Keuringsverslag van een elektrische laagspanning- en zeer lage spanningsinstallatie

NIET CONFORM

Straatnaam Rue Laurent Vandenhoven
Huisnummer 31 2ième étage droite
Postcode 1140
Gemeente Bruxelles
Type appartement

Aard onderzoek: Controlebezoek van een huishoudelijke installatie volgens AREI artikels 271, 271bis en 86.

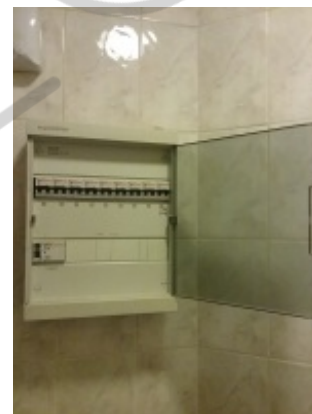
I4.02 Bijkomende equipotentiaal verbindingen dienen verwezenlijkt worden, ontbreken, zijn niet geel-groen, onvolledig, <6mm². (art73.2, 199)

I5.02 De aanduiding van de stroomkringen en/of apparatuur, aansluitklemmen, enz dient aangebracht of vervolledigd te worden. (art16, 252)

I5.09 De genaakbare, naakte onder spanning staande delen zijn onvoldoende afgeschermd. (art19, 49.01)
